多摩川河川整備計画有識者会議における 主なご意見に対する京浜河川事務所の考え方

令和 7 年 7 月 3 日
国土交通省 京浜河川事務所

第6回・第7回多摩川河川整備有識者会議における主なご意見の概要と京浜河川事務所の考え方

整備計画における水衝部対策箇所（案）

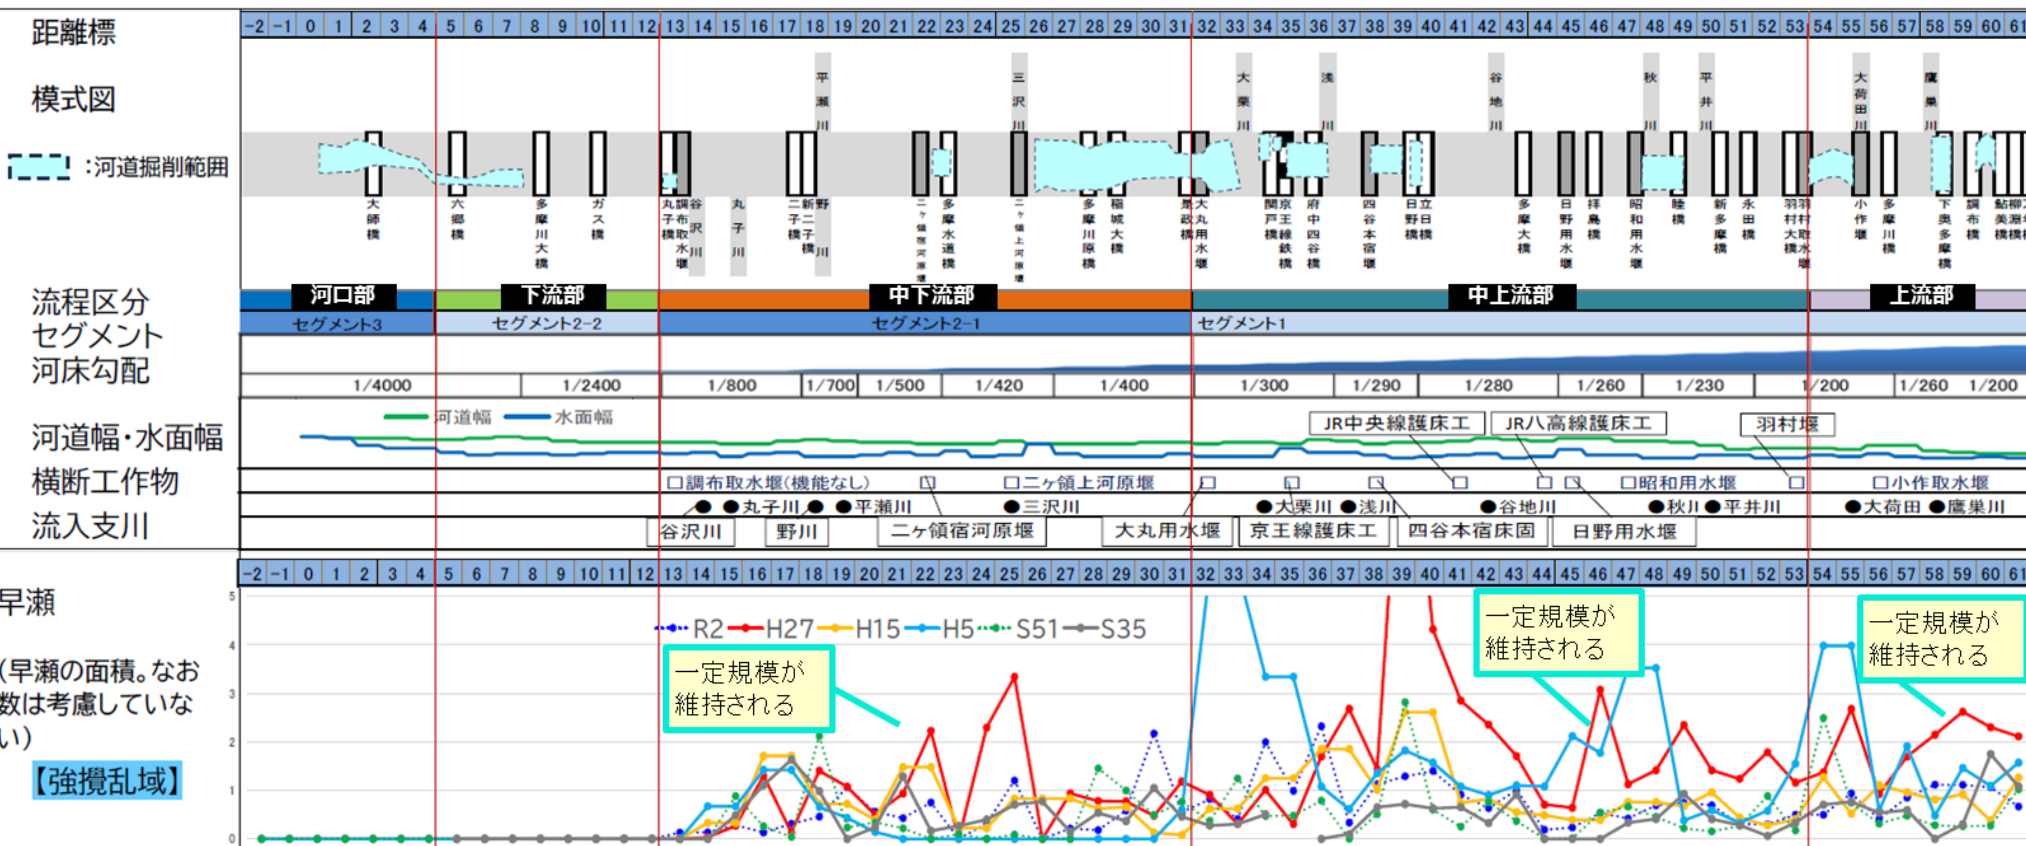
回	No.	意見の分類	頂いたご意見の概要	京浜河川事務所の考え方	原案	
					ページ	章節
7	1	堤防の質的評価	・堤防は、形だけではなく質的評価が必要。	・補足資料により説明します。	15	2.2
	2	浅川の河川整備	・浅川の特性に留意し、技術的な課題解決に向けて、上流の指定区間管理者と連携して整備を進めるようにしてほしい。	・原案に反映しました。	29	4
	3	内水対策	・関係機関との情報共有を入れてもらいたい。	・原案に反映しました。	43	5.1.1(6)
	4	流域総合水管理	・国土交通本省では、新たに「流域総合水管理の推進」を掲げて検討が進んでいることを踏まえれば、流域治水、水利用、流域環境についてのキーワードは記載しておくべきではないか。	・原案に反映しました。	61	6.1
	5	河床変動	・河道計画、施設設計、維持管理における河床変動の影響について、明確に記載してほしい。	・原案に反映しました。	28 36 48	4 5.1 5.2
	6	河道掘削形状の検討	・河道掘削形状の検討において、治水、環境、利用という3つの局面に分けたのはよい整理となっている。それぞれの項目の重要性や順序を念頭に置いて、一つの計画のストーリーができることが理想である。	・原案に反映しました。	28	4
	7	環境の概念整理	・環境関係の用語の定義を整理すべき。国土交通省河川砂防技術基準計画編(施設配置等計画編 第1章-6 図1-1河川環境等の整備と保全の目標フロー)に沿って、「動植物の良好な生息・生育環境の保全・復元」、「良好な景観の維持・形成」、「人と河川との豊かな触れ合い活動の場の維持・形成」の3つの概念を明確に書き分けてほしい。	・原案に反映しました。	28	4
	8	河川横断工作物による魚の影響	・調布取水堰のオープン化の影響として、魚の動きが随分変わってきている。大丸用水堰の撤去・床固化で上流からの取水方法に工夫した事例のように、水利用に応じた取水の工夫により河道環境の質の向上に努めてほしい。	・原案に反映しました。	61	6.2
	9	流域における生態系ネットワークの保全	・近年、生態系サービスや水田の多面的機能が非常に重視され、用水路周辺、水田周辺での水環境と生態系サービスや生物多様性の保全に極めて貢献がことから、土地改良区もステークホルダーとして十分な情報共有を継続していただきたい。	・原案に反映しました。	32 61	4.3 6.1

- 堤防の質的対策として、水衝部対策、高水護岸を以下の整備理由により実施する予定である。堤防の耐震対策については、照査の結果、堤防の対策は必要ないが、三沢川水門の耐震対策を実施する。
- 堤防の浸透対策は、現状の概略点検では、洪水時のすべり破壊の安全率が基準を満たさない箇所が一部あるが、安全率は概ね1を超えており、緊急性が低いことから、必要に応じて詳細な調査・検討を行う。

多摩川18.6k R1出水後の経年変化

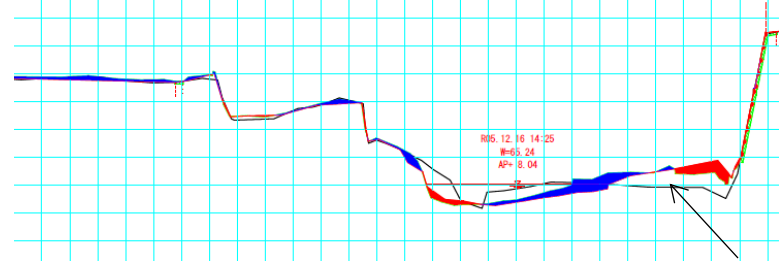
10	魚類の生息・繁殖環境	・現状の多摩川では、淵と瀬という最も基本的なワンセットがなくなってきて、ほぼ平瀬状態になっている。魚にとっては、平瀬状態ではすみにくくなっているので、環境に配慮した河道掘削がなされると、魚にとっては良い環境が生み出されることに期待したい。	・原案に反映しました。 ・多摩川の瀬・淵は一定規模維持されている状況です。	45	5.1.3(2)
	11	樹林化対策	・樹林化の対応は治水と環境の両方に関係するので、記載を工夫されたい。	・原案に反映しました。	49	5.2.1(2)
6	12	モニタリング	・河川環境の目標に対するモニタリング計画について、モニタリング内容が理解できるように作成し、どう変化するかデータを積み上げ・分析するべき。	・資料-4にて定量目標の数値とともに説明します。	31 44 58 61-62	4.3 5.1.3 5.2.3(2) 6.2

- 早瀬は、中下流部～上流部に見られるが、一定規模が維持されている。
- 令和元年の大規模洪水後には一部で河床が平坦化している箇所が見られたが、その後の年最大洪水により河床が変動している。

R1出水直後：滞筋が一時平坦化するものの、以降、年最大規模の洪水により、河床が変動。
